調 查 意 見

壹、案由：據審計部函報，屏東縣政府辦理高屏溪溪流生態公園工程執行情形，核有未盡職責及效能過低情事案。

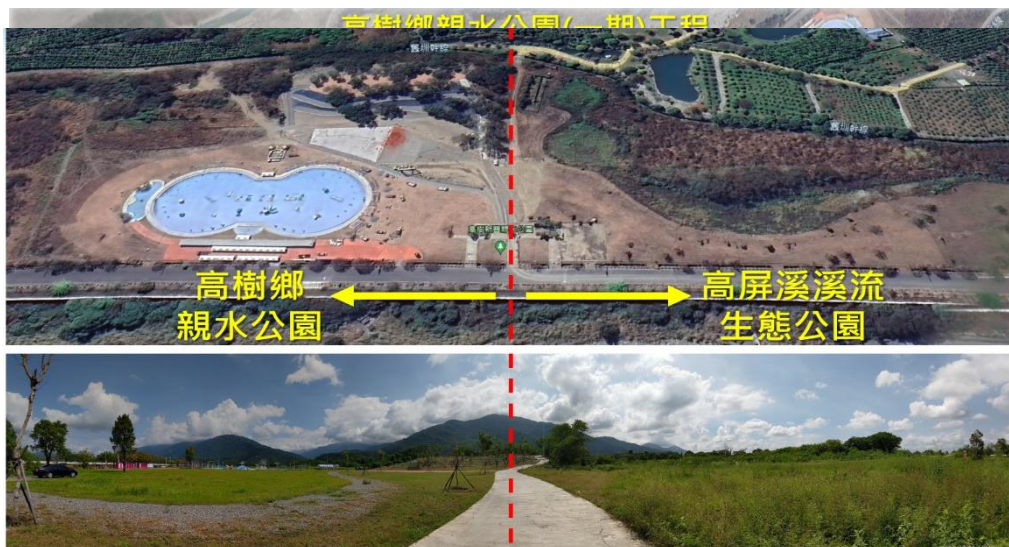
(四)屏東縣審計室於112年10月31日簡報補充說明：「縣府仍將河道水量不足原因全推卸予農田水利署未能常時提供新豐舊圳之水，未檢討是否因變更設計為黏土層，導致入滲量過大，致無法有效保水，並檢討相關疏失責任，並以廠商提供105年4月6日植栽養護照片，證實無法保水」，以及112年9月26日高屏溪溪流生態公園現場照片可見其荒廢狀況（如下

本案廠商提供105年4月6日植栽養護照片以佐證基地無法保水

高屏溪溪流生態公園於112年9月26日現場照片
